品質管理基準規則追加21項目の整理

福島第一原子力発電所 特定原子力施設に係る実施計画変更比較表（第III章 第1編）

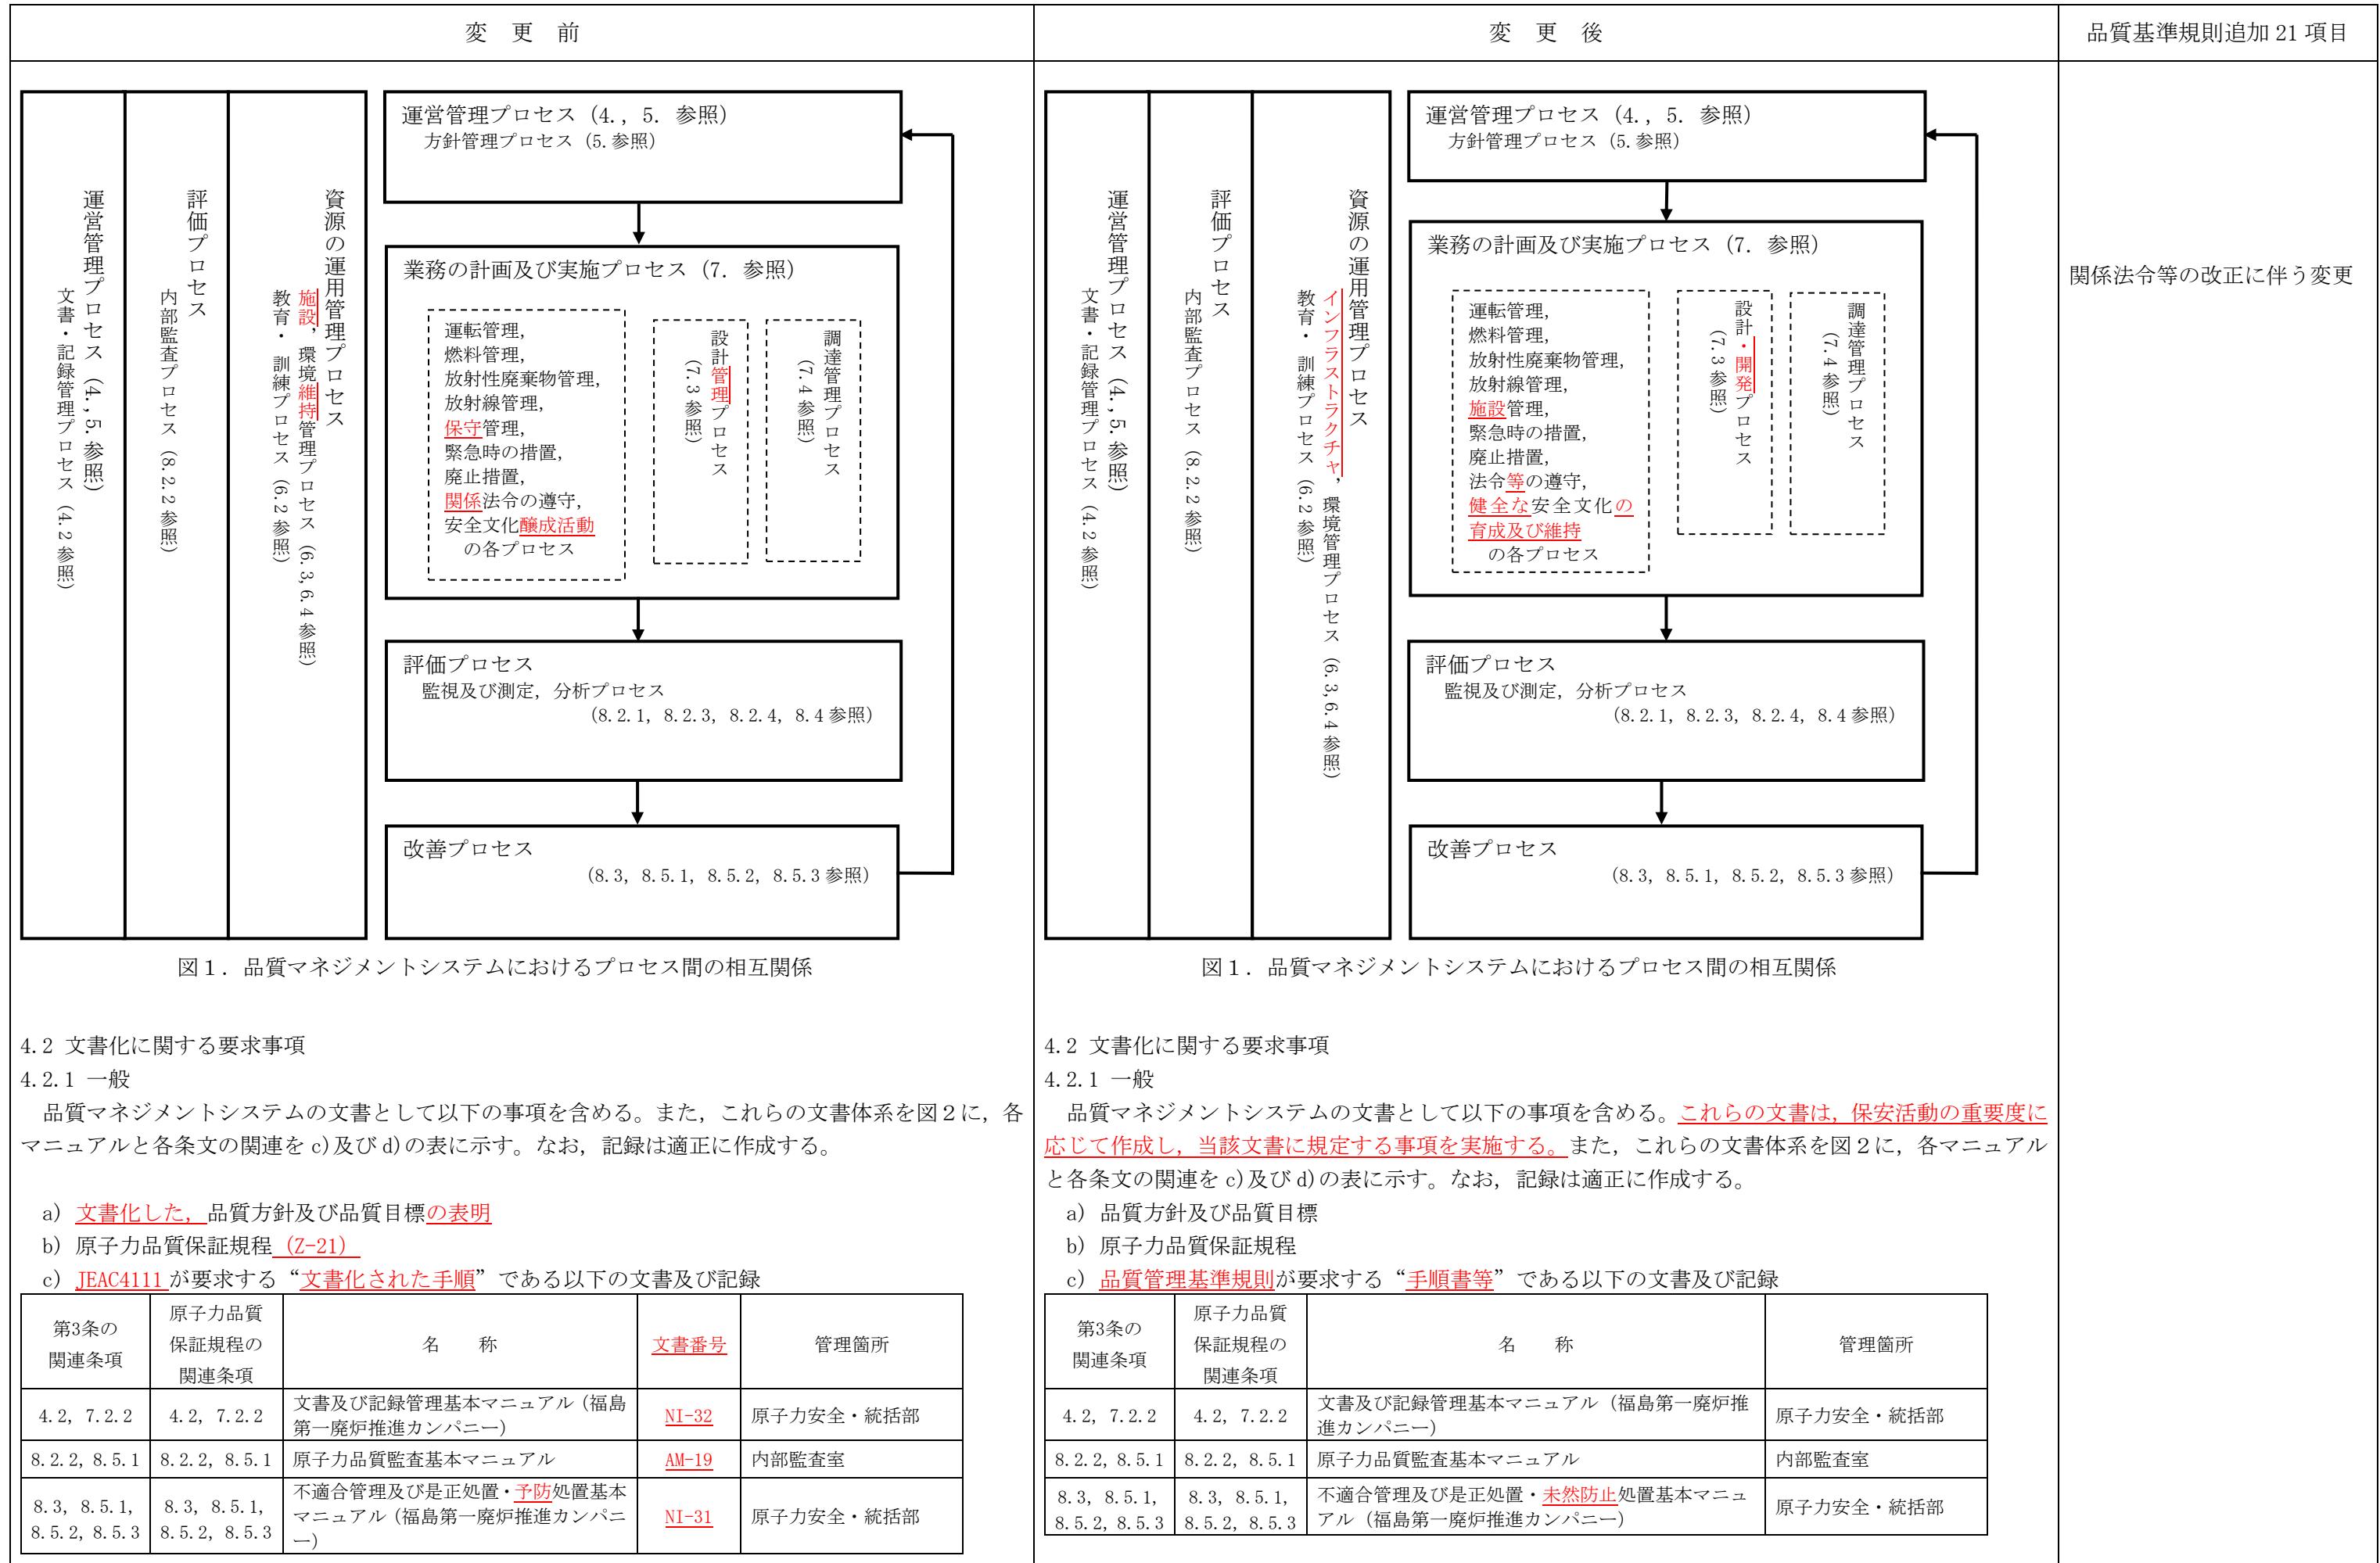
No.19の主な品質管理基準規則条項については、第27条も関係するのではないか？

第3条条項7.3.1(1)添付資料-2の7.3.1 設計・開発の計画に「追加21項目 No.19」の記載があることから削除いたします。

No.19プロセス及び組織変更管理の追加については、業務の計画であり第27条（設計開発計画）該当しないと考えます。
